ЗАКЛЮЧЕНИЕ

**о результатах исследования качества монтажа окон в жилом доме,
расположенном по адресу: Московская область, Одинцовский
район, дер. Солослово, КП «Лайт Хаус» дом 56**

Шифр ТЗК 03/22-38

Фото 2 - Пустоты в утеплителе монтажного зазора окна ОК-2.7

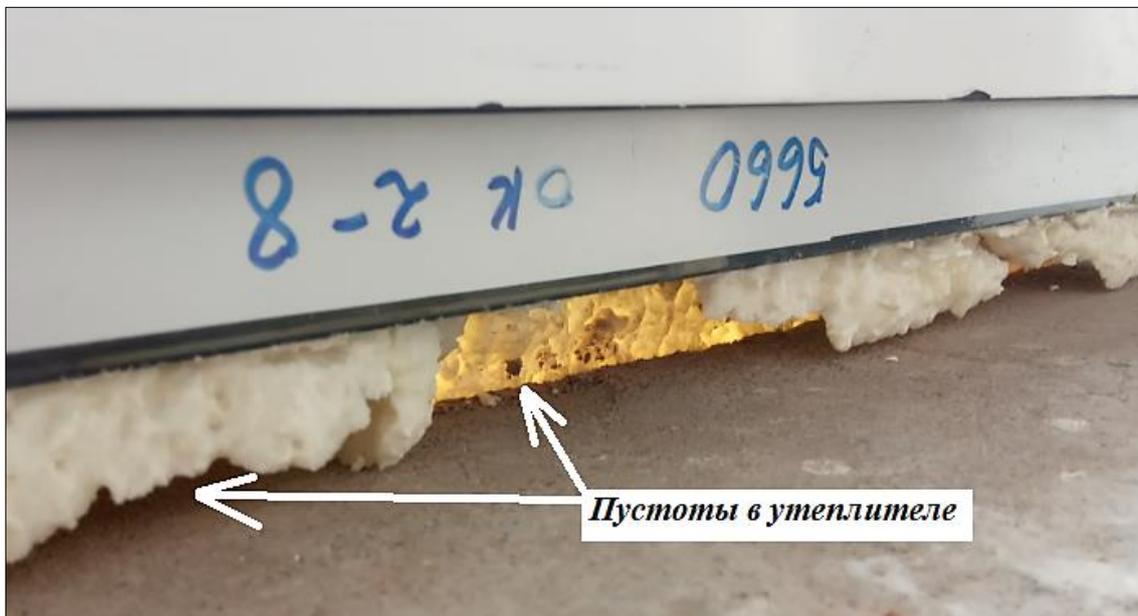
- заполнение монтажных зазоров утеплителем не соответствует требованиям приложения Л ГОСТ 34378-2018 из-за наличия пустот и сквозных щелей (фото 1. 2)

Фото 3 – Ширина монтажного зазора окна ОК-2.7

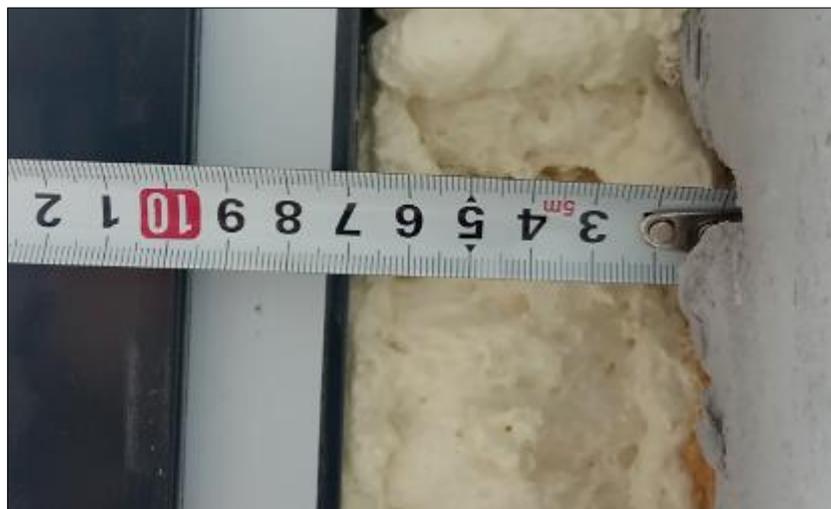
- ширина вертикальных монтажных зазоров более 60 мм, которая не соответствует требованиям таблицы 2 ГОСТ 30971-2012 (фото 3)

Фото 5 – Вид соединительной пластины

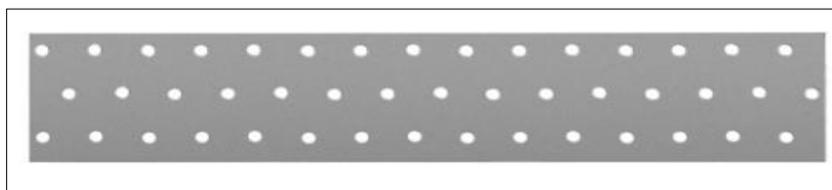
Справочно: пластина соединительная предназначена для надежной фиксации двух и более элементов в стропильно-подстропильной системе при устройстве деревянных конструкций кровли с различными углами наклона при строительстве деревянных домов (фото 5).

Фото 15 – Расстояния между точками крепления окна ОК-2.1

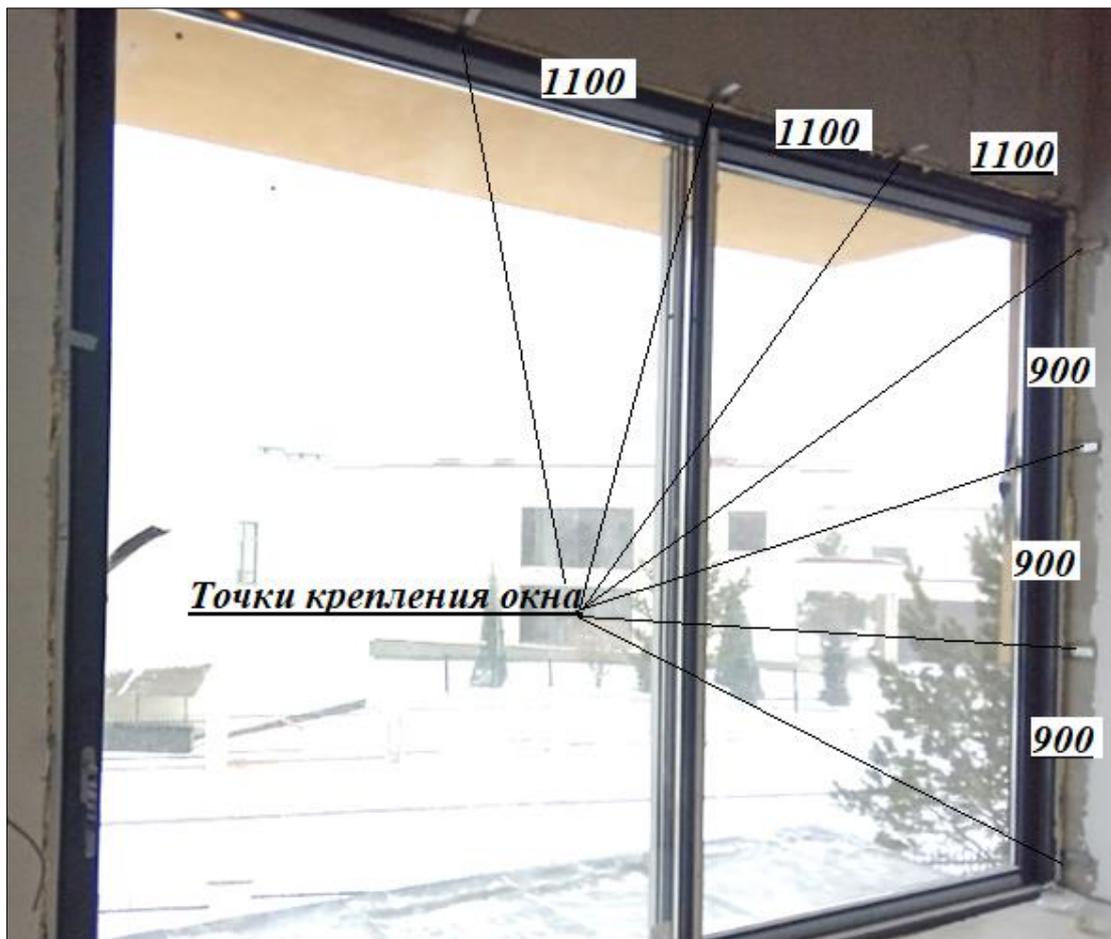
- фактическое расстояние между точками крепления окна по контуру проема составляет от 900 до 1100 мм. (фото 15), что не соответствует требованиям таблицы Г.1 ГОСТ 30971-2012 согласно которой расстояния между крепежными элементами не должны превышать 600мм.

Для устранения выявленных нарушений оконный блок ОК-2.1 необходимо демонтировать для замены соединительных пластин на анкерные пластины с креплением их на оконную раму на расстоянии друг от друга не более 600мм с последующим монтажом оконного блока и устройством монтажного шва в соответствии с нормативными требованиями.

Фото 18 - Применение подручных материалов вместо уплотнителя.

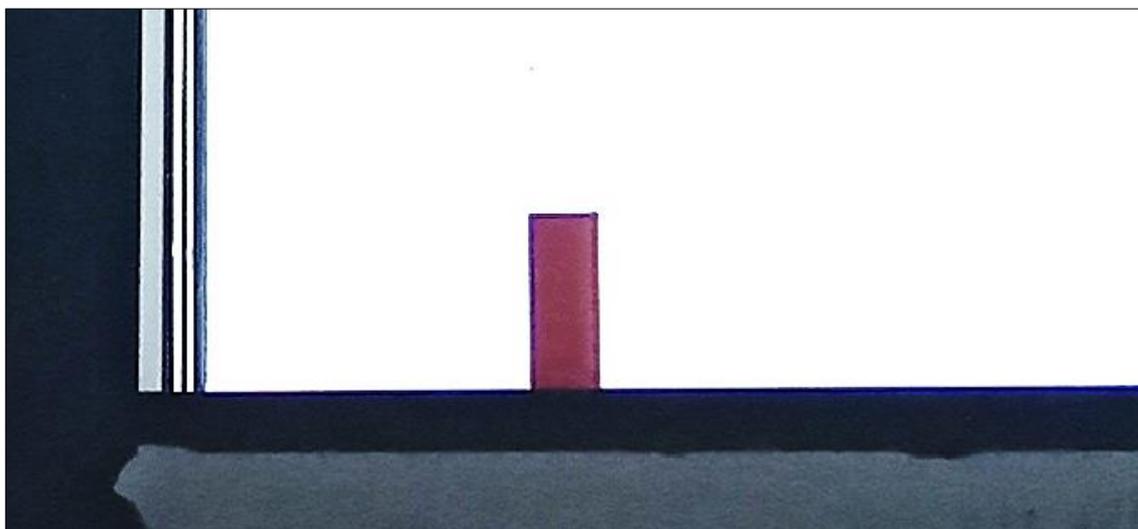
- фиксация стеклопакетов выполнена штапиками в которых отсутствует уплотнитель. Вместо уплотнителя применены подручные материалы из пластика (фото 7). Работа выполнена в нарушение требований п. 5.4.8 ГОСТ 34378-2018: *В случае выявления при входном контроле изделий, материалов и комплектующих окон (балконных дверей), не соответствующих требованиям, установленным в проектной и рабочей документации и нормативных документах, их применение для монтажных работ по устройству окон и балконных дверей не допускается.*

Для устранения выявленных нарушений оконный блок ОК-2.2 необходимо демонтировать для замены соединительных пластин на анкерные пластины, укомплектовать окно в соответствии

Фото 20 – Положение установочных клиньев в утепительном слое окна ОК-2.3

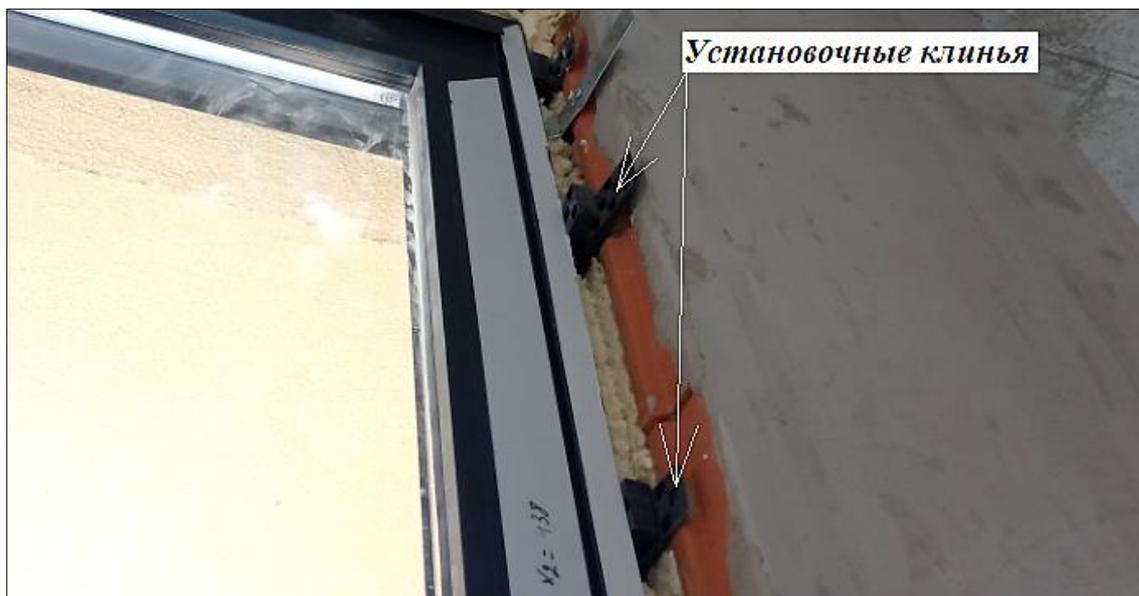
- перед устройством утепительного слоя монтажного шва не удалены установочные клинья (фото 20) в нарушение требований п. Г.1.2 ГОСТ 30971-2012.

Для устранения выявленных нарушений оконный блок ОК-2.3 необходимо демонтировать для замены соединительных пластин на анкерные пластины с креплением их на оконную раму на расстоянии друг от друга не более 600мм с последующим монтажом оконного блока и устройством монтажного шва в соответствии с нормативными требованиями.

Фото 35 – Пустоты и сквозные щели в утепляющем слое окна В-1

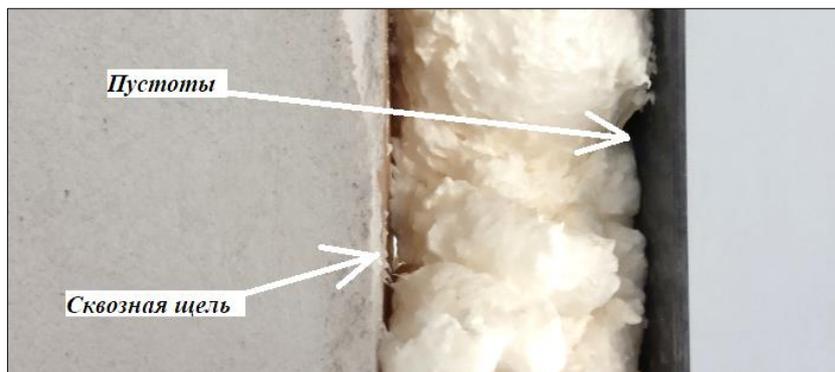
- заполнение монтажных зазоров утеплителем не соответствует требованиям приложения Л ГОСТ 34378-2018 из-за наличия пустот и сквозных щелей (фото 35)

Фото 38 – Верхний узел крепления окна В-1

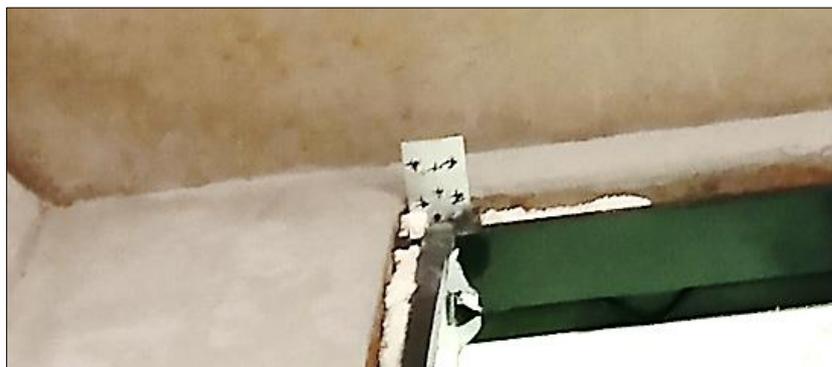
- верхние крепёжные кронштейны (башмаки) (фото 38), установлены стандартной конфигурации. Они выступают за границы проёма, тем самым отсутствует достаточное крепление, что недопустимо при данных габаритах и весе данного витража. Здесь необходимо было применять кронштейны индивидуальной формы, спроектированные под конкретный узел данного проёма.

- и балконных дверных блоков в световых проемах. Правила и контроль выполнения работ»
5. Выполнить демонтаж окна В-1 для замены кронштейнов в верхних точках крепления на кронштейны индивидуального изготовления. Выполнить проверочный расчет конструкции на восприятие ветровых нагрузок для принятия решения о применении промежуточных, скользящих кронштейнах. Выполнить монтаж окна с устройством монтажного шва в соответствии с требованиями ГОСТ 30971-2012 «Швы монтажные узлов примыкания оконных блоков к стеновым проемам. Общие технические условия»
